Rapport de l'Inspection des installations classées

Visite d'inspection du 12/04/2022

ARIANEGROUP SAS

51 RTE DE VERNEUIL
51-61
78130 LES MUREAUX

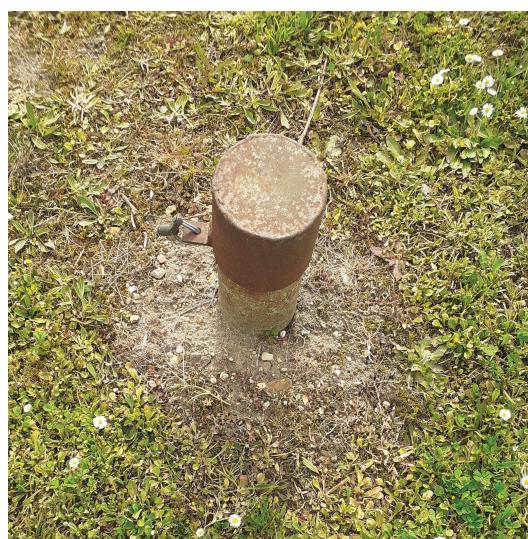
L'inspection constate que l'accès aux piézomètres PzE, PzB et Pz22 est bien interdit par un dispositif de sécurité (plaques en fonte avec fermeture assurée par des vis à tête hexagonale pour PzE et PzB et capot hors sol cadenassé pour Pz22, conformément aux images en annexe). L'identification des piézomètres n'est pas indiquée par une plaque.

L'exploitant identifie les piézomètres du site par une plaque mentionnant les références du récépissé de déclaration.

Fuite groupe froid bât C67

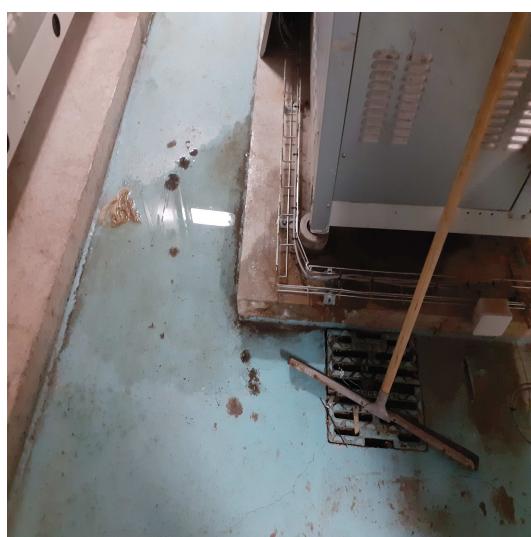
Constats : L'inspection constate la présence d'un liquide, possiblement de l'eau, à proximité du groupe froid PAC (Bat67 GF01) dans le local forage E3 au bâtiment C67 (cf. Image en annexe).

L'exploitant recherche la cause de la présence du liquide à proximité du groupe froid PAC et prend les dispositions nécessaires afin d'éviter le déversement de ce liquide et d'assurer la protection de l'environnement.
